SERVICE INFO – INA 0108

Melunpoisto apulaitekäytön alueella

Autonvalmistajat:	Opel
Mallit:	Astra H, Signum, Vectra C, Zafira B
Moottorit:	Z18XER
Tuotenumero:	535 0143 10

Kuva 1: Kiinteän hihnapyörän vaihto laturin vapaapyörään

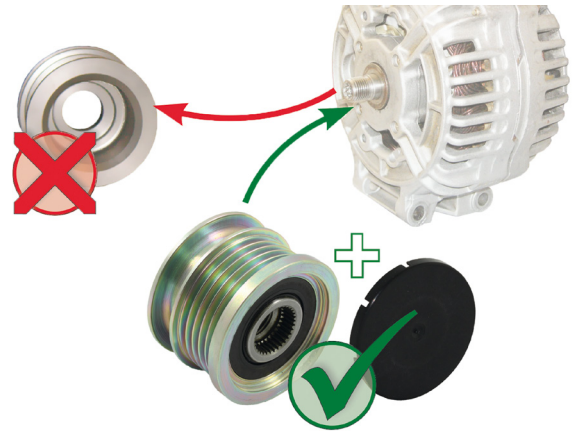
Moniurakiilahihnan voimakas värähtely voi edellä esitetyissä laturin kiinteällä hihnapyörällä varustetuissa autoissa aiheuttaa voimakasta melua.

Teknisenä ratkaisuna on Schaeffler Automotive Aftermarketin tarjonnassa näihin autoihin sopiva laturin vapaapyörä. Se vähentää apulaitekäytön dynaamista kuormitusta ja rajoittaa siten melun syntyä.

Schaeffler Automotive Aftermarket suosittelee kyseisissä autoissa laturin kiinteän hihnapyörän vaihtamista laturin vapaapyörään 535 0143 10. Tärkeää: On ehdottomasti noudatettava toimituksen mukana tulevia asennusohjeita!
